## RELATÓRIO ANALÍTICO DA SEGURANÇA

BLINDAGEM ARQUITETÔNICA TRANSPARENTE

Impacto Balístico - Interior de Sala Blindada - 9º andar - ENSP

Assunto: “Impacto Balístico - Interior de Sala Blindada - 9º andar prédio da ENSP”

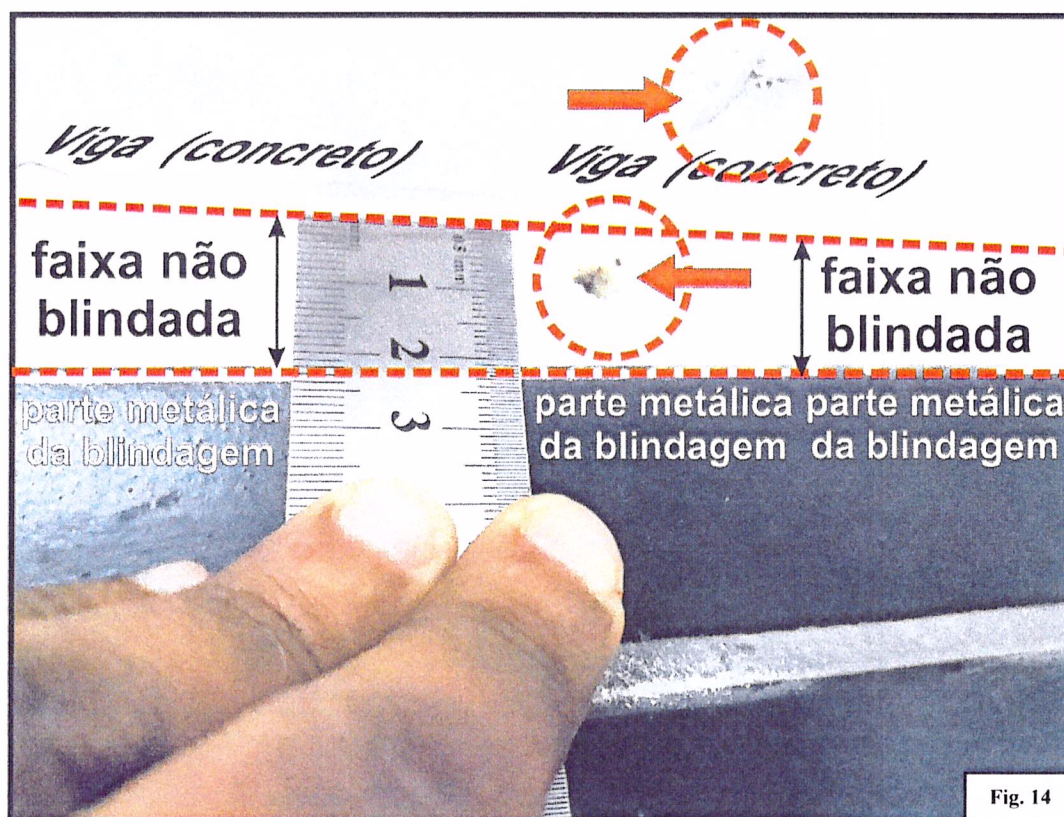
- 2.4. No condicionador de ar e sua caixa, não foi encontrado nenhum vestígio de impacto interno ou externo, com isso, ao voltar nossas atenções para a janela blindada, foi quando percebi um pequeno orifício na parte superior do quadro de sustentação do condicionador de ar, que ao inserir um vergalhão retilíneo, e este por sua vez, ultrapassar dito orifício, confirmou-se ali a trajetória do projétil, que passando por aquele ponto, foi direto ao ponto de impacto na laje, confirmando-se o vislumbre inicial de que ao adentrar, desviou-se para a viga, ricocheteando-se com projeção para a persiana, porém, nos surpreendendo pelo fato de que diante de toda robusta blindagem ali existente, **nunca iríamos imaginar que na parte superior da janela, existisse uma faixa não blindada de 20 mm (vinte milímetros) em toda extensão da janela.**

- 2.5. Esta faixa vulnerável de 2 (dois) centímetro, fica entre a janela blindada e a viga de concreto da fachada frontal do prédio, sendo por este incrível espaço, por onde passou o projétil sem nenhuma resistência contra sua continuidade de trajetória, (ver foto local abaixo):

Fig. 15

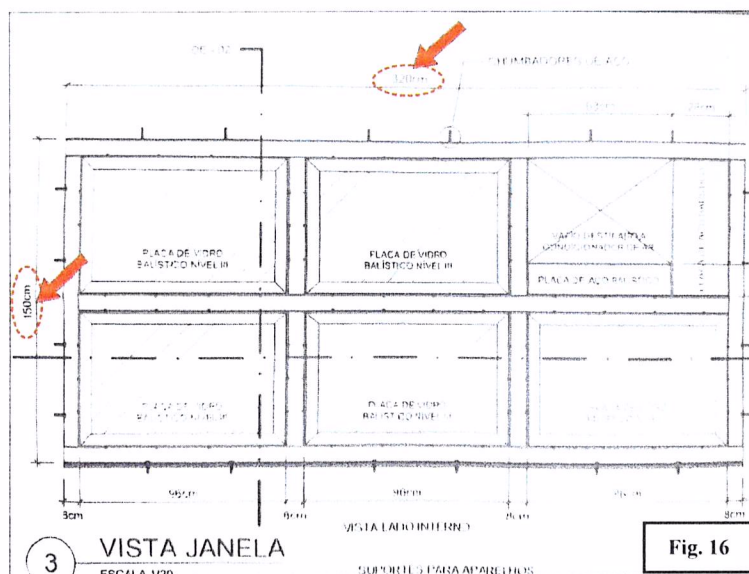
- 2.8. Percebi em uma das plantas baixas que havia sido confeccionada inicialmente pelo nosso SESEG (através do Gestor de Segurança - Sr. Claudio) e repassado para o Serviço de Engenharia da época que, por sua vez, corroborando com dita planta baixa apresentada pelo SESEG, veio à aperfeiçoá-la e registrá-la no arquivo “ARQ-001” com o número de Prancha “A054A240A.DWG” (ver fotos abaixo) e, salvo melhor juízo, dita planta baixa, fez parte do processo de licitação para aquisição do serviço de instalação da blindagem sob a fiscalização do Serviço de Engenharia da época (atual DAE).

- 2.9. Importa lembrar que o motivo das medidas apresentadas na planta baixa pelo SESEG na época (ano de 2007- Ver Figura 16) ser de **3,20 m (três metros e vinte centímetros) de largura com 1,50 m (um metro e cinquenta centímetros) de altura**, era motivado pela sugestão de que ditas janelas antes de serem definitivamente fixadas, deveriam ser ancorada nos peitoris, inicialmente sob pressão mecânica, escareando-se (se fosse o caso) as partes de concreto (laterais e superior) para o perfeito encaixe destas janelas, o que motivou a “Equipe Técnica” responsável pelo projeto, amarrar com “Nota Técnica” a realização da conferência das medidas no local.

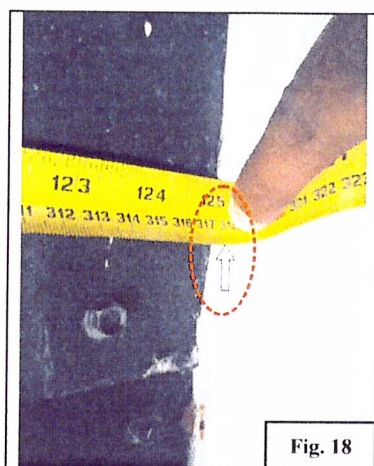
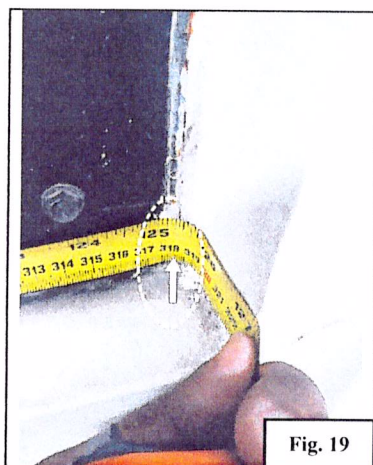
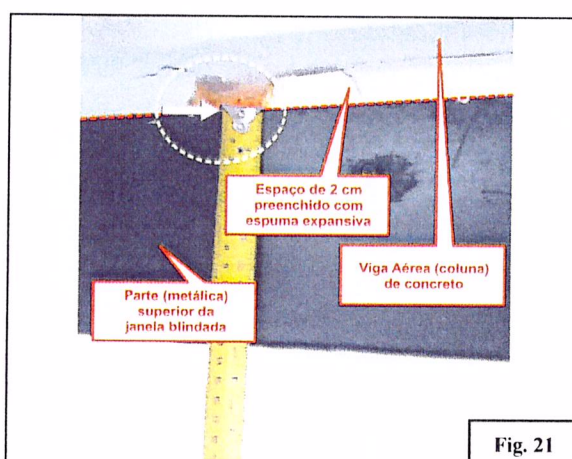
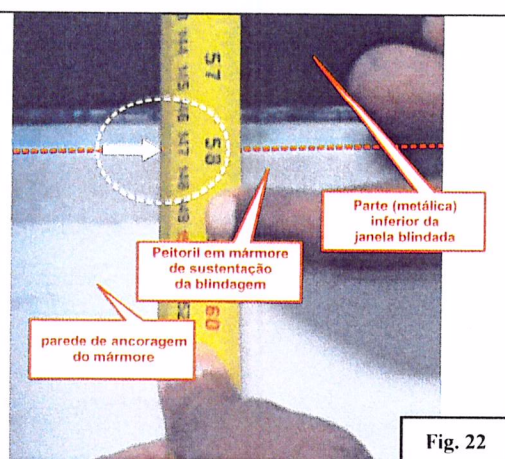
2.11. Entretanto, diante da surpreendente ocorrência de impacto balístico no interior da sala em pauta, e ao confrontarmos as medidas apresentadas na planta baixa para confecção das janelas blindadas a serem inseridas no prédio da ENSP, percebemos que as janelas instaladas ainda naquela época, *são menores que as medidas expostas na planta original, ou seja, todas as janelas blindadas vistoriadas aleatoriamente por este DVSP na parte frontal da ENSP (9º andar, 8º andar, 7º andar, 6º andar, 5º andar, 4º andar, 3º andar e 2º andar), possuem suas partes metálicas com as dimensões de 318 cm de largura por 147 cm de altura* e, ainda assim, entre as 98 (noventa e oito) janelas instaladas no prédio da ENSP, tendo em vista que até hoje não foram instaladas as janelas do 1º andar e parte da Biblioteca no 2º andar (13 janelas por andar [do 9º andar ao 3º andar] e mais 7 (sete) janelas no 2º andar [parte do restaurante privado]), *variam sua altura entre 147 e 148 cm*, conforme percebido abaixo nas figuras 18, 19, 20, 21 e 22.

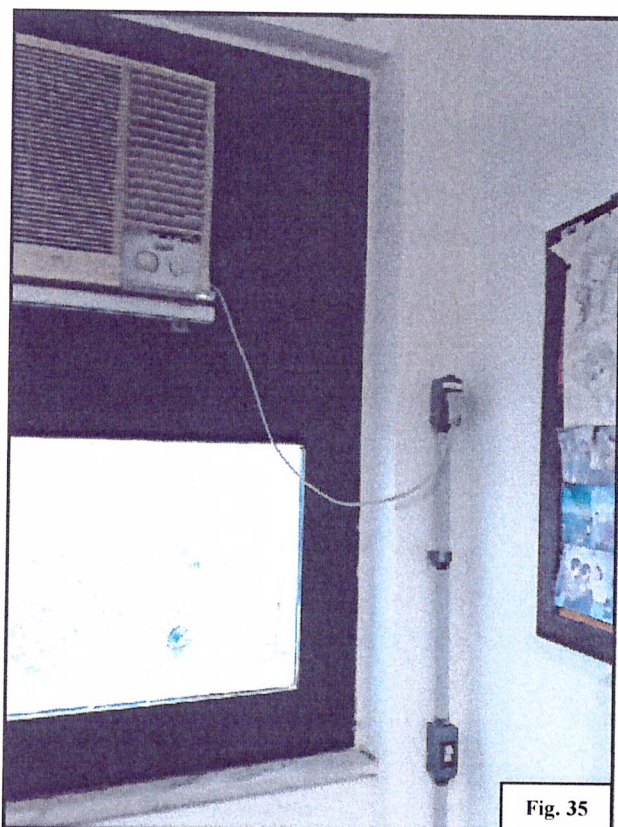
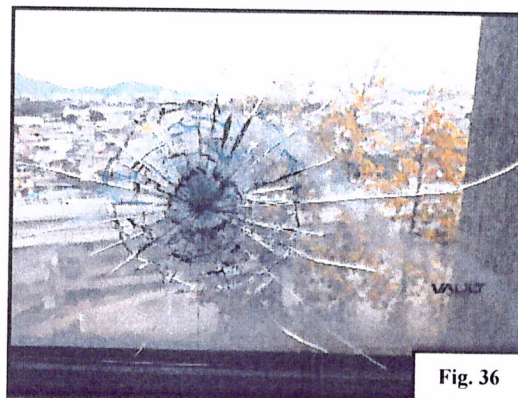
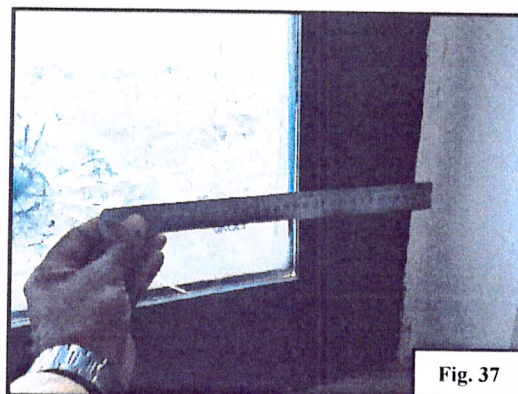
2.17. Importa saber também, que foi detectado no prédio um outro impacto balístico do mesmo calibre, porém, agora em outro ponto de impacto, ou seja, na janela da Sala 712/7º andar, conforme fotos local abaixo (Fig. 35, 36 e 37), onde se nota que a blindagem cumpriu seu papel de retenção de continuidade da trajetória do projétil, mas, diante da descoberta desta vulnerabilidade, se este projétil impacta em 40 cm para o lado, certamente, outra sala teria os mesmos resultados da Sala 905/9º andar.

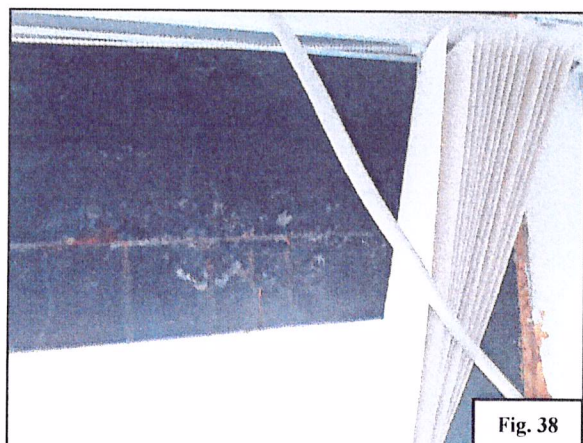
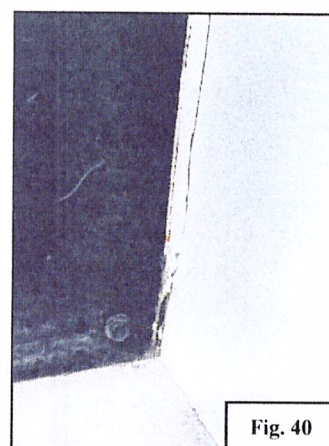
2.18. Ressalte-se aqui, que durante nossa vistoria, detectamos ainda que algumas janelas estão em estado de deterioração de seus caixilhos, ou seja, com ferrugem na parte metálica destas blindagens, salvo melhor juízo, proporcionadas por infiltrações e acúmulo de águas pluviais em seu interior, possivelmente, resultado de uma vedação inadequada para estas blindagens. Melhor entendendo esta deterioração: - É possível que o acúmulo de água no interior das partes metálicas sem escoamento e com o sol forte batendo nas chapas metálicas, promova a vaporização desta água no metal, e este por sua vez, suado, ao final do dia, ocorre o inverso, ou seja a liquefação, escorrendo a água que volta a se acumular até a novo ciclo deste processo em outro dia ensolarado.

Fig. 42

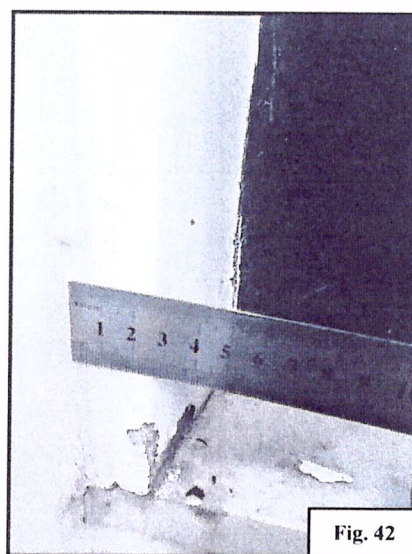
2.19. Se não bastasse a deterioração das janelas blindadas, detectamos, também, algumas janelas com visíveis problemas estruturais, como por exemplo: - Base de fixação superior apresentando rachaduras / Base de fixação lateral com idênticos problemas, conforme percebidos nas fotos locais das figuras abaixo.

Fig. 43

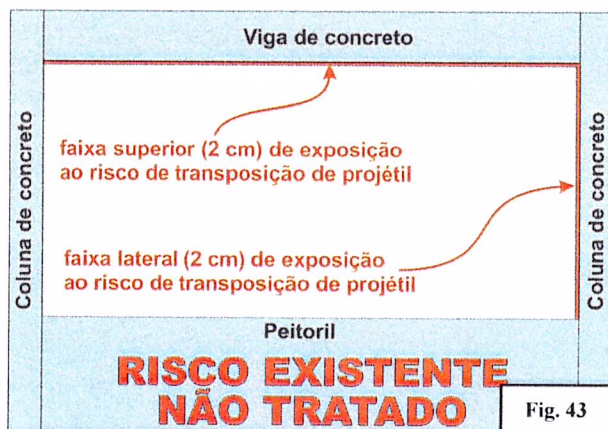
- 3.6. Oportunamente, sugerimos que, emergencialmente, sejam aplicadas internamente, uma “cinta” com placas de aço balístico com resistência de impacto balístico de Nível III, complementando as áreas não blindadas destas janelas nas bordas das mesmas.

- 3.7. Para simplificar o tratamento do risco com a aplicação da necessária correção emergencial, basta que esta cinta de reforço seja aplicada somente pelo lado interno da

janela, ou até mesmo cantoneiras em aço carbono de alta dureza com no mínimo 6,5 mm de espessura, assim como, implante-se proteção balística para os condicionadores destas janelas
